# Modernisation du terminal ferries du Naye *Préservons nos patrimoines !*

**soutien à la rénovation  
des espaces portuaires  
mais pas au programme  
de réalisation**

# La « concertation » sur l'impact visuel (4 à 5 m au-dessus des remparts)

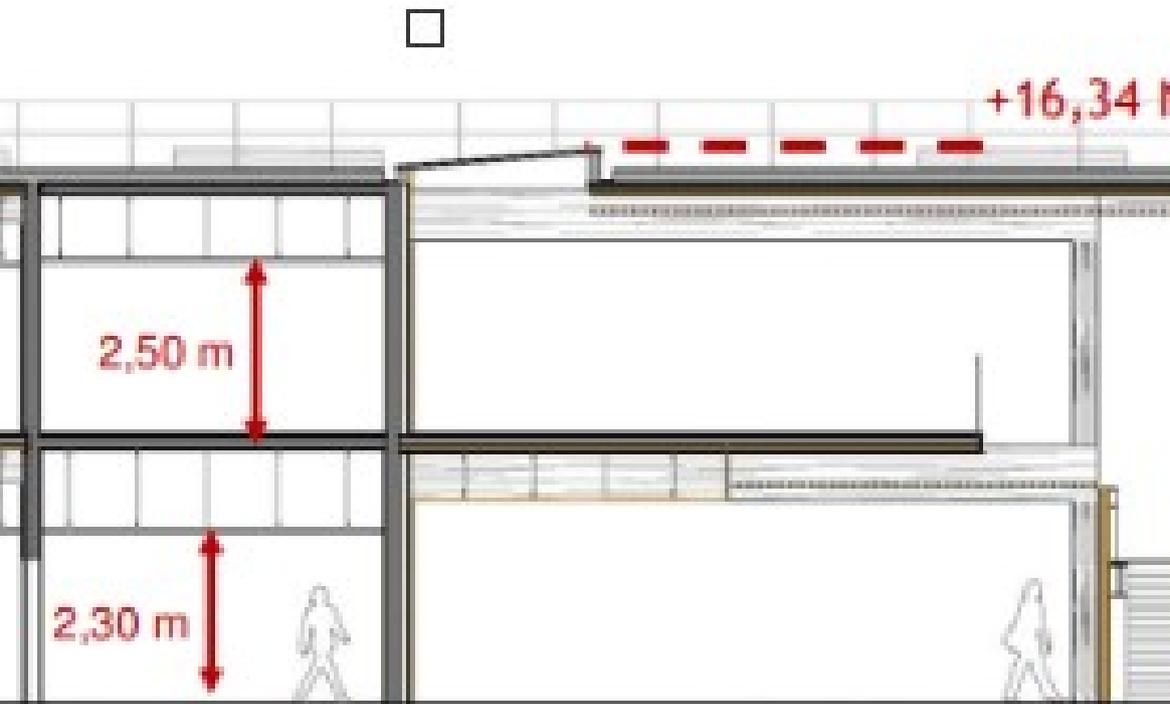
- ▶▶ ***Jamais discuté avant la présentation du projet final le 31 mai 2022***
  - ▶▶ ***Etude paysagère « Phase 2 » (« provisoire ») été 2022, donc après choix du projet final***

# La « concertation » sur l'impact visuel n'a jamais existé

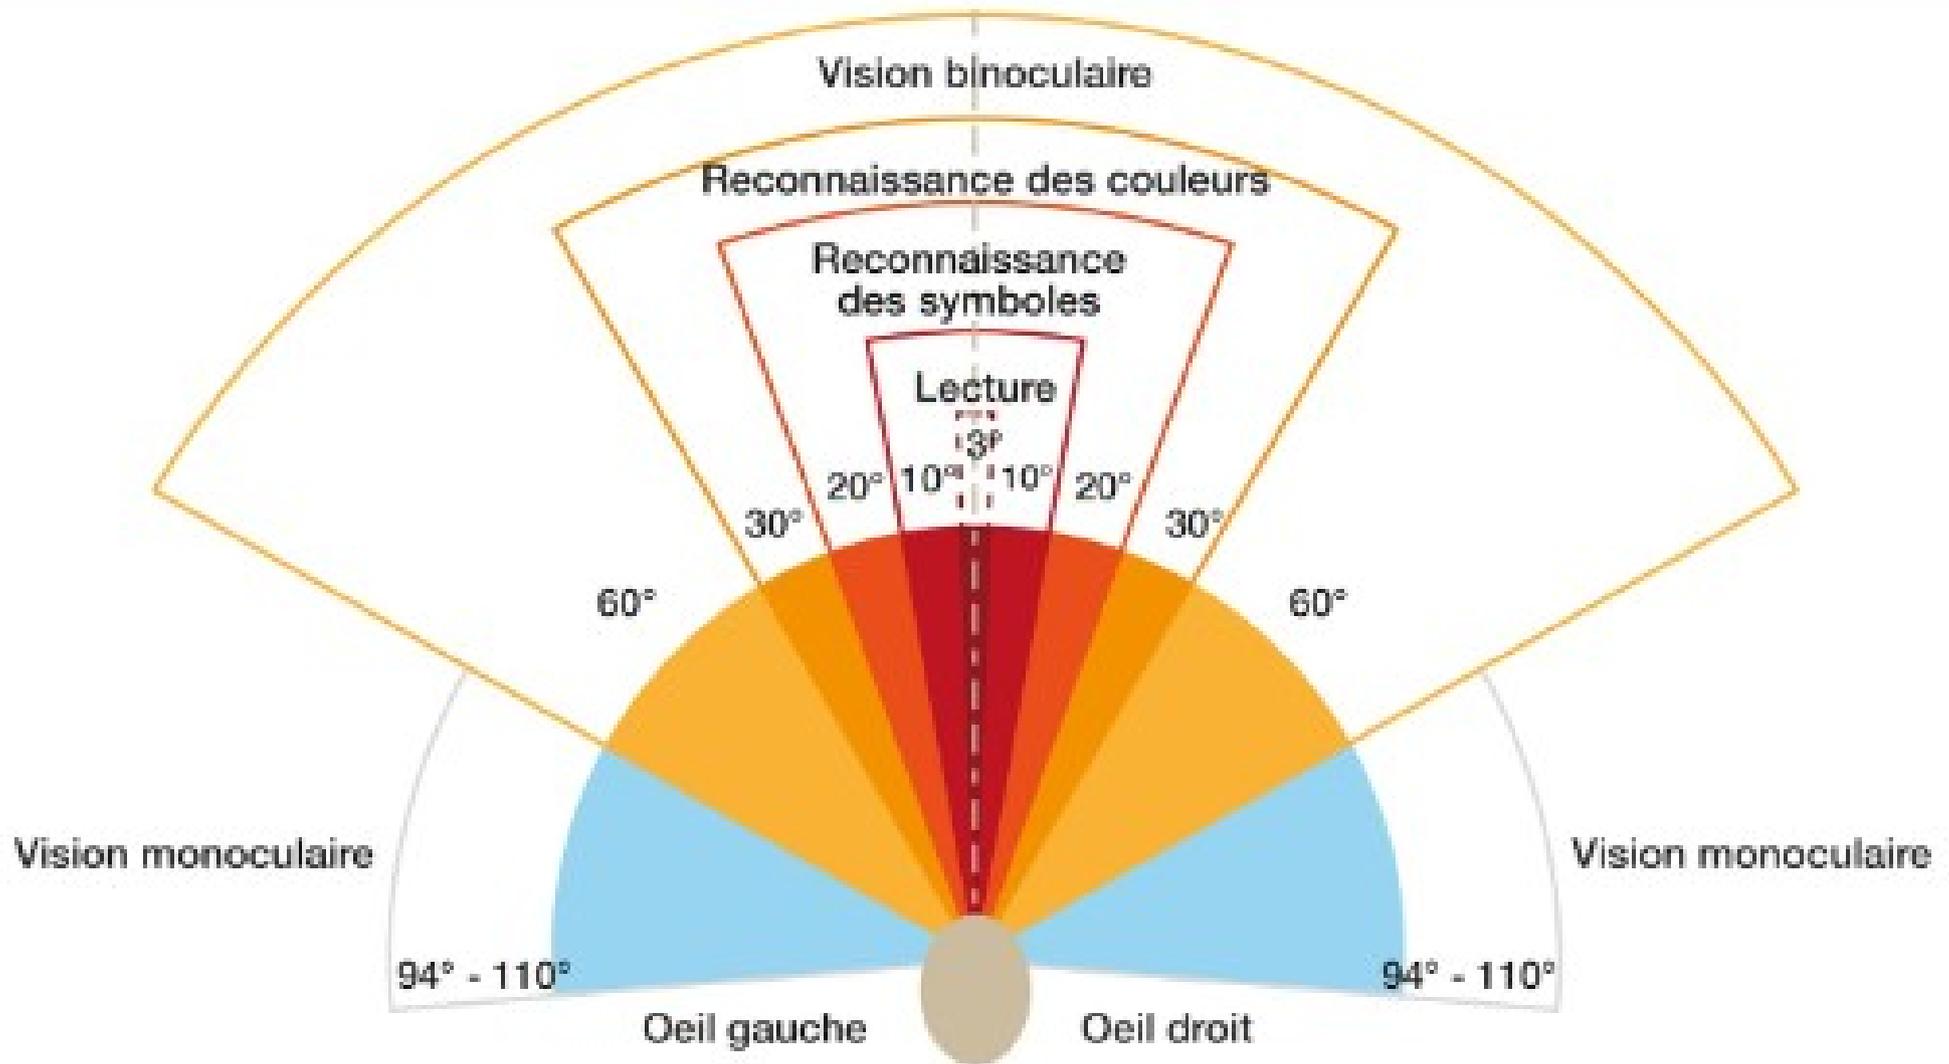
- ▶ *La Région n'a jamais présenté de visuel 'ophtalmique' (champ étroit)*
- ▶ *Il manque à nouveau le visuel le plus impactant (Ronde)*

# Submersion marine

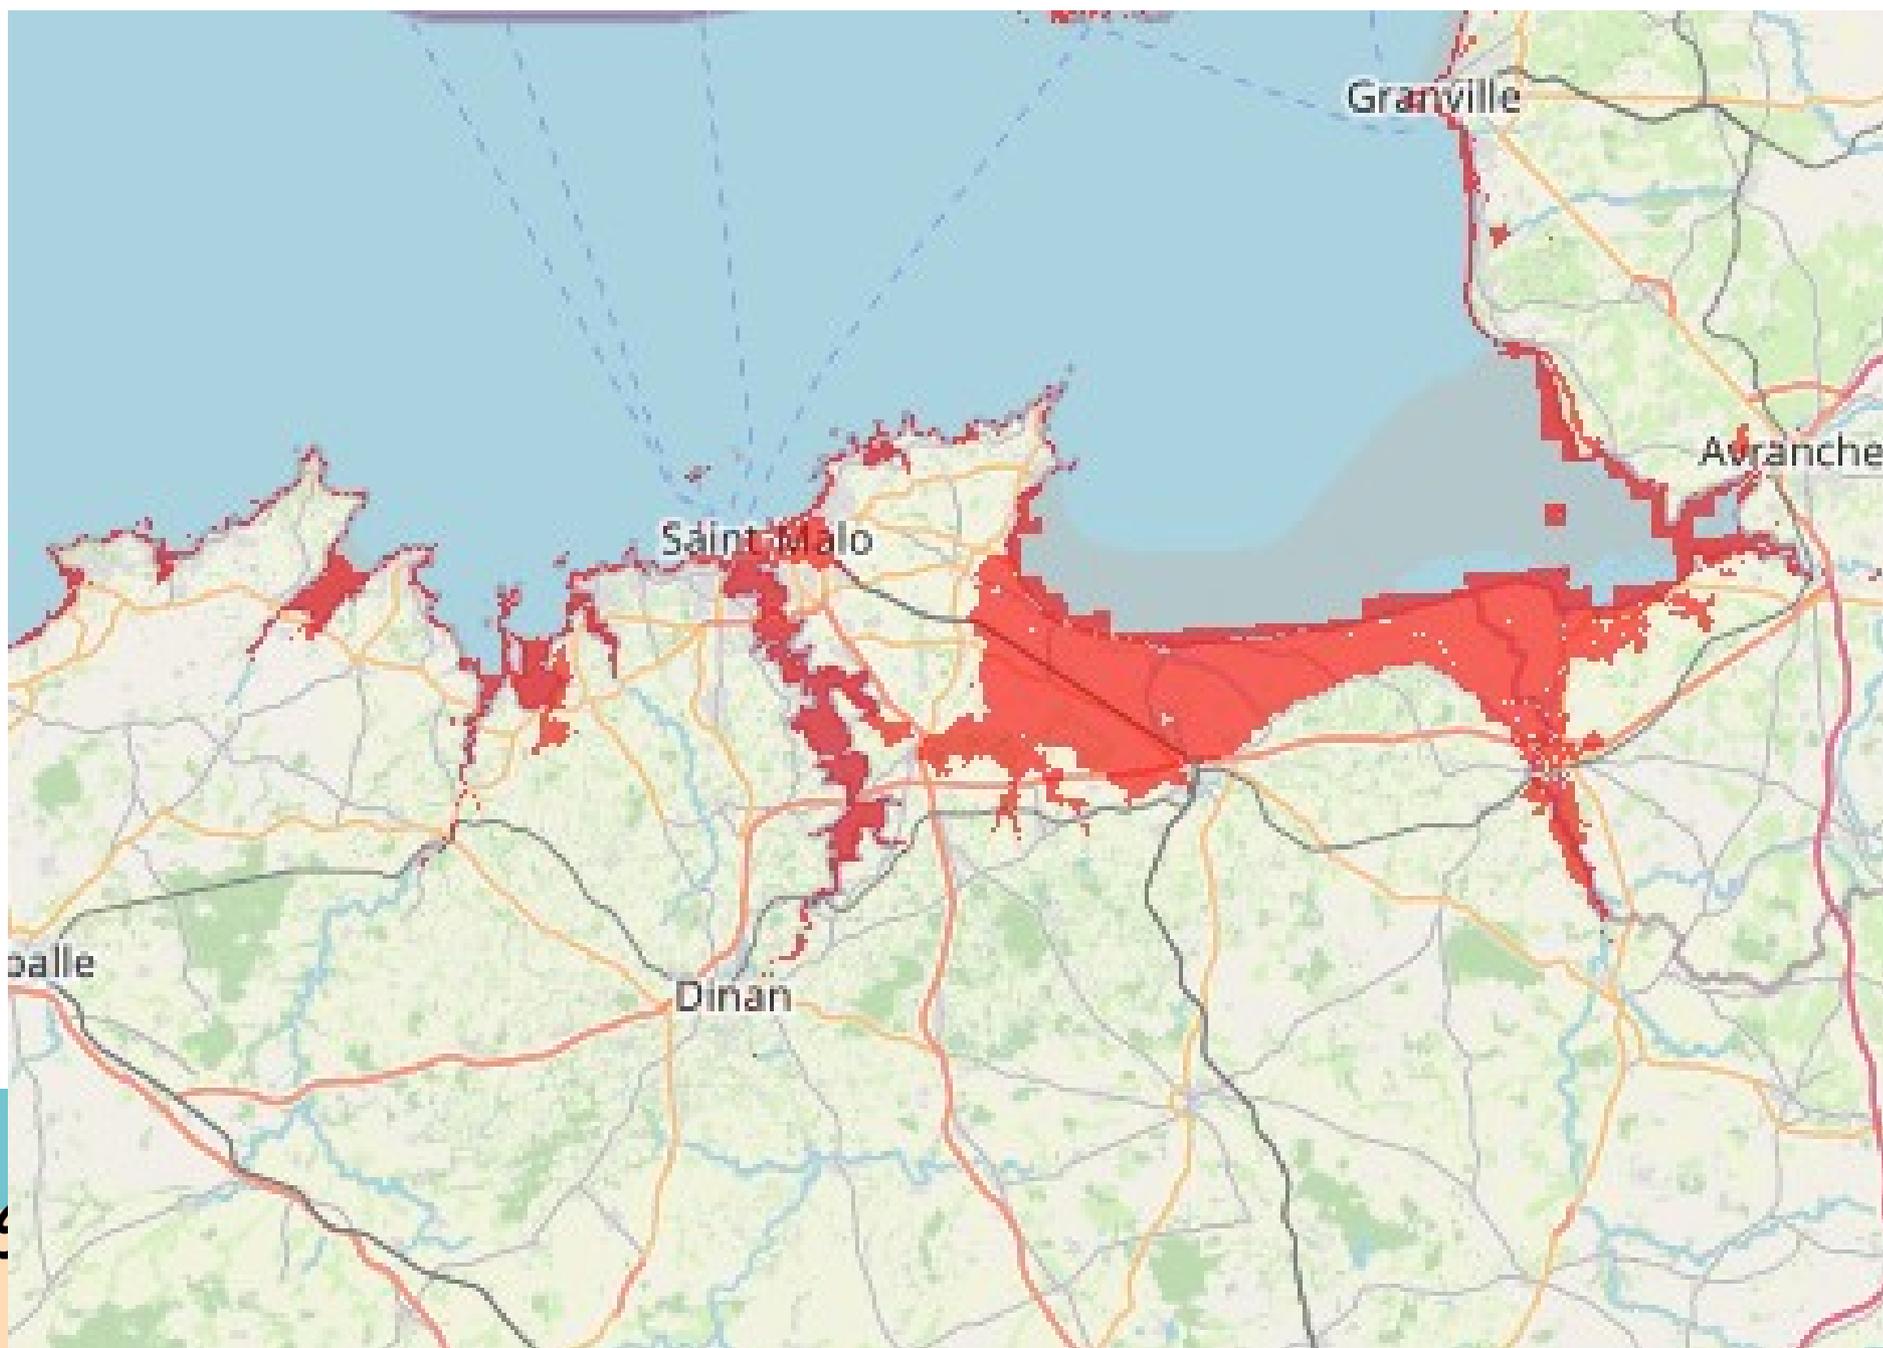
**Résultats: une gare...**

***trop haute en haut, trop basse en bas,  
surdimensionnée***

**... et un projet sans vision globale,  
*irrespectueux du citoyen et de ses impôts***

- ▶ **Intégrer dans une approche stratégique à long terme de la façade Ouest de Saint-Malo**
  - ▶ **Pas de passerelle**
- ▶ **Gare trop haute en haut, surdimensionnée**  
→ **1 seul niveau devant les remparts ( $m^2$  -17 %),**
- ▶ **Trop basse en bas → surélever le terre-plein**

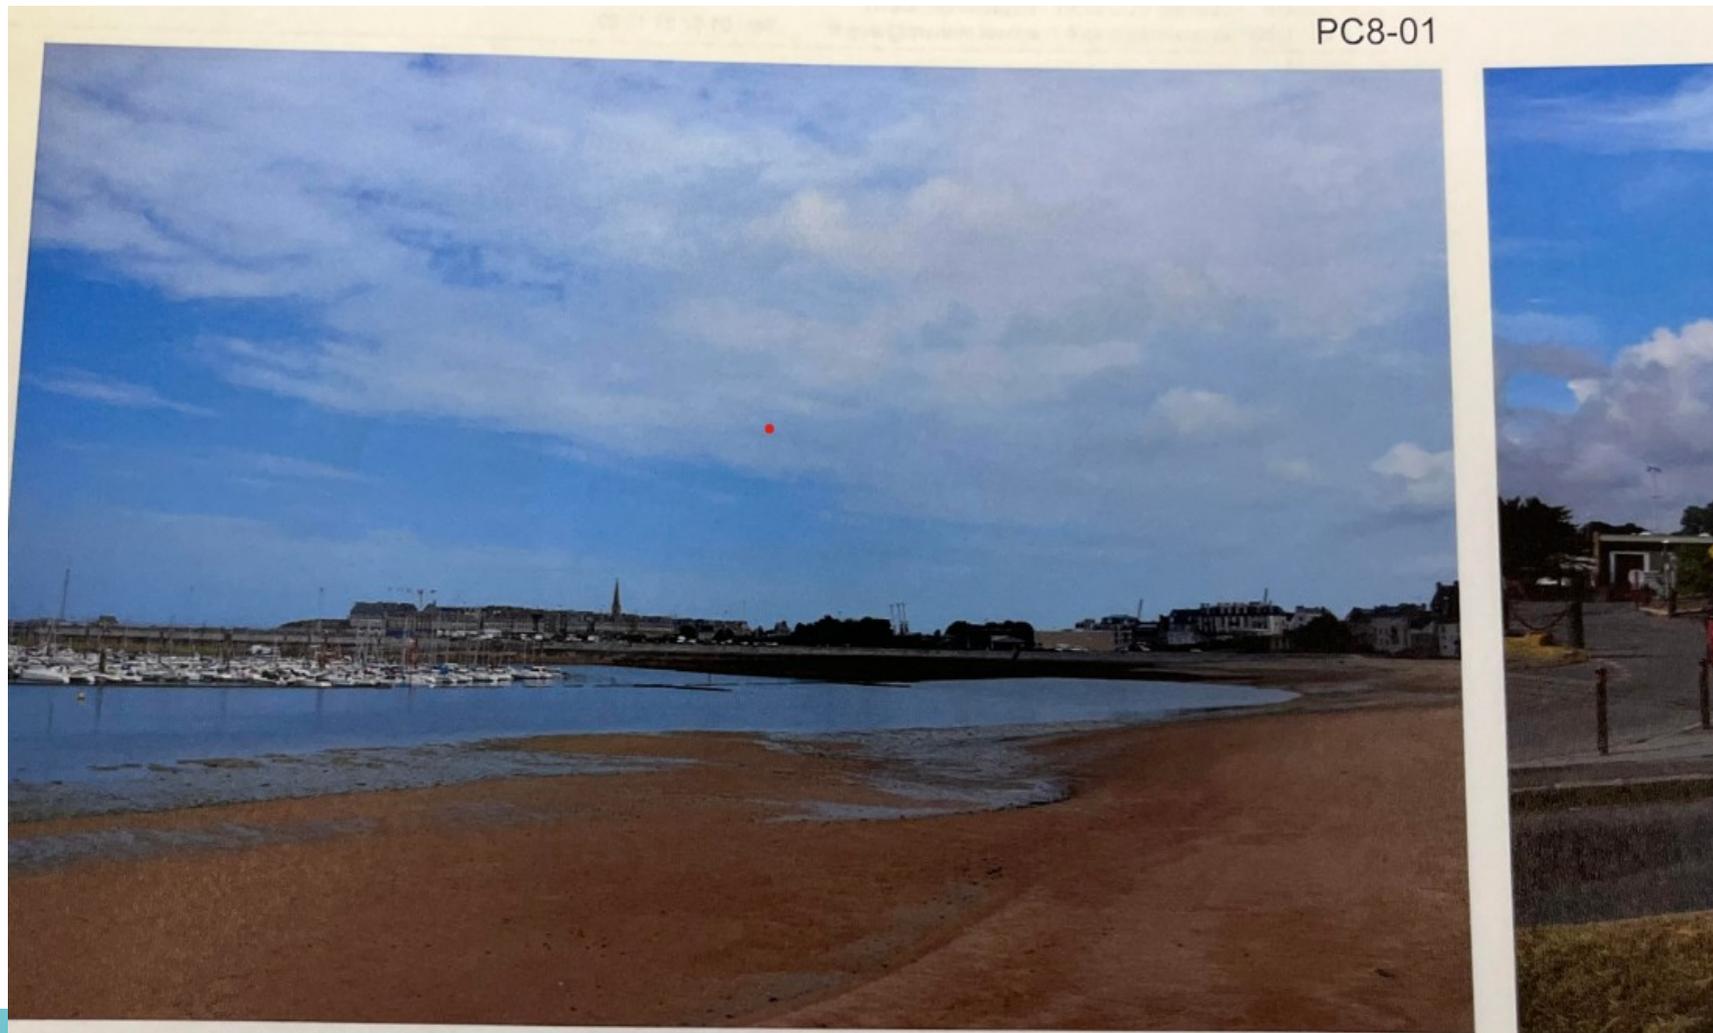
► **Confirmation que le trafic passager évoluera peu** (Pièce n°1 §3)

► **Et pourtant une gare maritime +++**

Superficie totale de 7491 m<sup>2</sup> **(+75%)**

Services publics 4150 m<sup>2</sup> (+ 27%)

Commerce dont restaurant 520 m<sup>2</sup> (x6)
